**PŘÍLOHA DIO - KRPL: 43185-2/ČJ-2022
 KRÁTKODOBÁ ČÁSTEČNÁ UZAVÍRKA SIL. I/14 V RÁMCÍ
 REKONSTRUKCE TT. SCHÉMA BUDE VŽDY UZPŮSOBENO
 KONKRÉTNÍ SITUACI.**

PROSEČ NAD NISOU

DIO - REKONSTRUKCE TT

DETAIL C - příloha

Schéma B/6

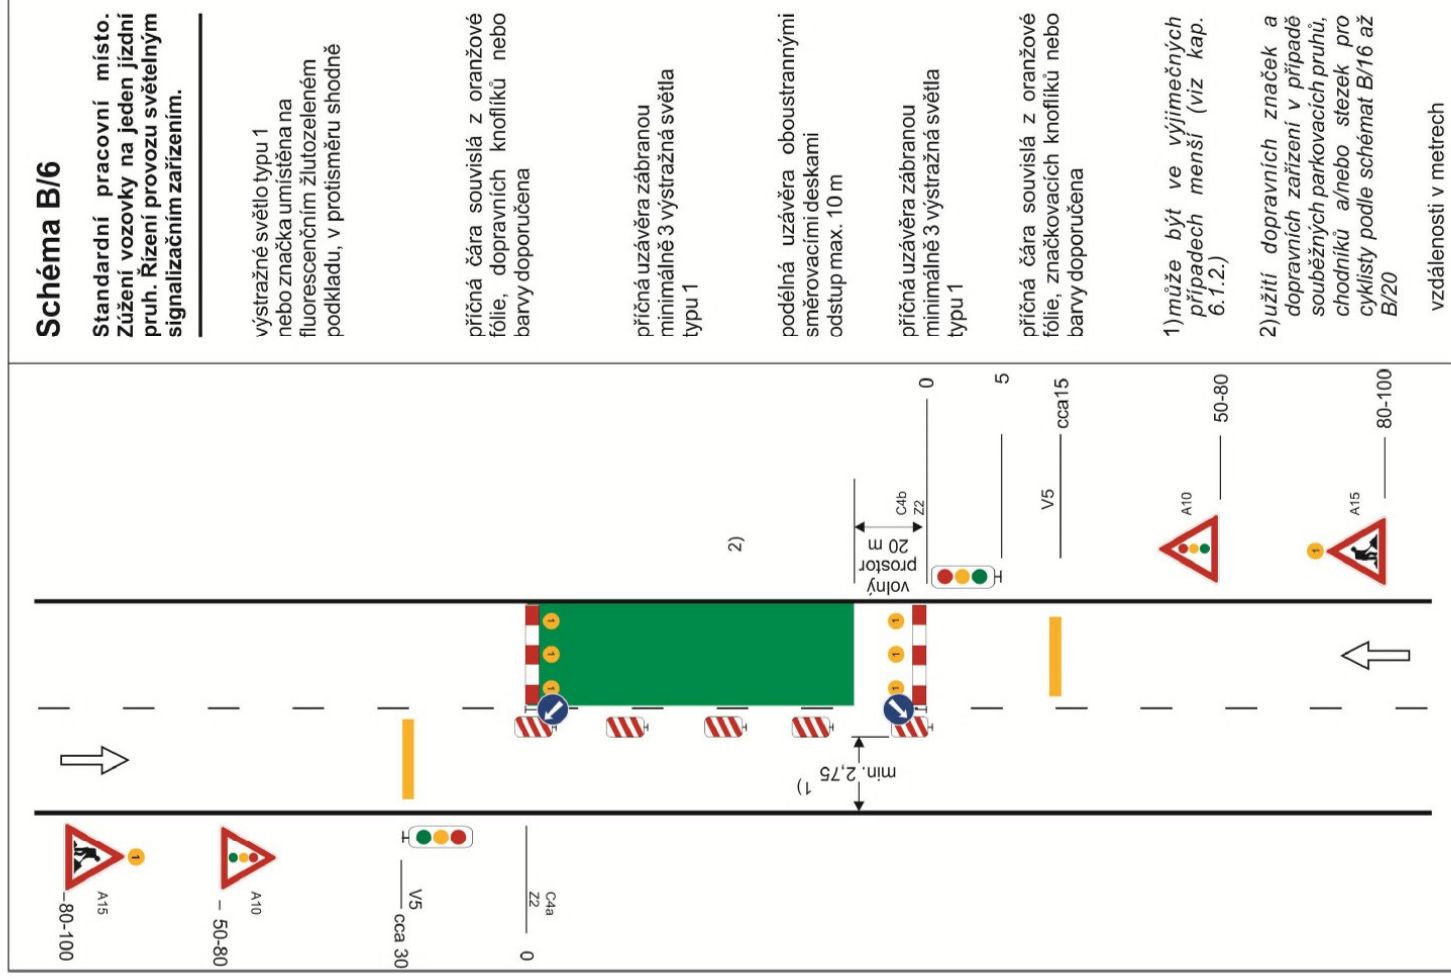
- Pokud bude úsek řízený SSZ (schéma B/6) přesahovat přes křižovatku, je třeba napojení vedlejších větví křižovatky uzavřít, zjednosměrnit apod. V takovém případě je třeba DIO doplnit a požádat o povolení. Případně musí být na místě tzv. pracovní hlídka dle TP66 a po skončení pracovní doby se již křižovatka nesmí nacházet v úseku řízeném přenosným SSZ (pracovní hlídkou).
